Antrag zur Aufnahme von Änderungen der Anlage 9 des AVV

Titel:	
Änderungsantrag von EVU / Halter / andere Gremien:	SBB Cargo AG
Änderungsantrag für:	⊠ Anlage 9 □ Anlage 11
Einreicher:	Jean-Marc Blondé
Ort, Datum:	Olten, 30.01.2018
Kurzbeschreibung:	Präzisierung ILU-Türverriegelung Code 7.5.2

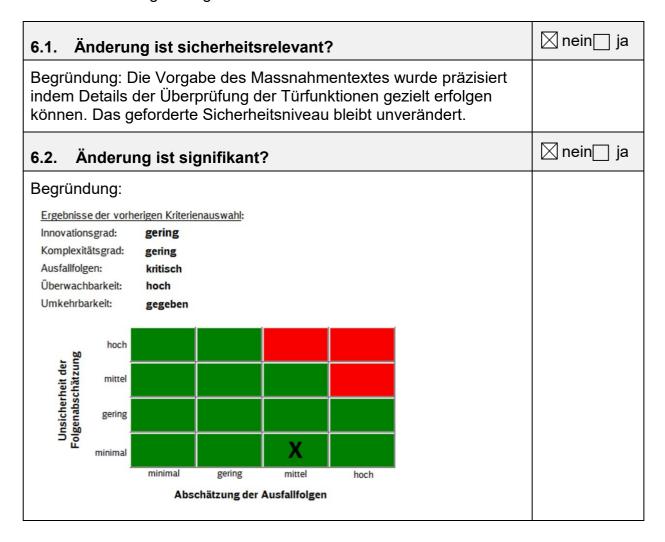
Im Rahmen der Instruktion und während der technischen Untersuchung kommen immer wieder Fragen betreffend Türverriegelung auf. Dies führt zu Unsicherheit des Personals und muss mittels Präzisierung der Mängelbeschreibung ergänzt werden.

Um dieser Situation entgegen zu wirken wurde die Beschreibung mittels Ergänzung der Hinweise präzisiert. Details siehe Punkt 4

ILU-spezif. Bau- teile, insbesond. für den horizon- talen oder verti- kalen Umschlag	7.5 7.5.1	Stützbein-Zusatzsicherung nicht wirksam, fehlt, schadhaft	Mit Draht sichern, wenn nicht möglich, aussetzen	4
	7.5.2	Stirntüren der ILU unvollständig nicht geschlossen oder unvollständig gesichert		
	7.5.2.1	- Tür nicht geschlossen	Schließen und si- chern, wenn nicht möglich, aussetzen	5
	7.5.2.2	 pro ILU und Tür nur eine Türsicherung- wirksam Tür unvollständig gesichert (ausser bei gegeneinander geladenen ILU) wenn: 	Abhilfe, wenn nicht möglich aussetzen	3 4
		 Nocken oben nicht im Eingriff oder Nocken unten nicht im Eingriff oder Verriegelungshebel horizontal nicht im Eingriff 		
	7.5.2.3	- bleibt frei
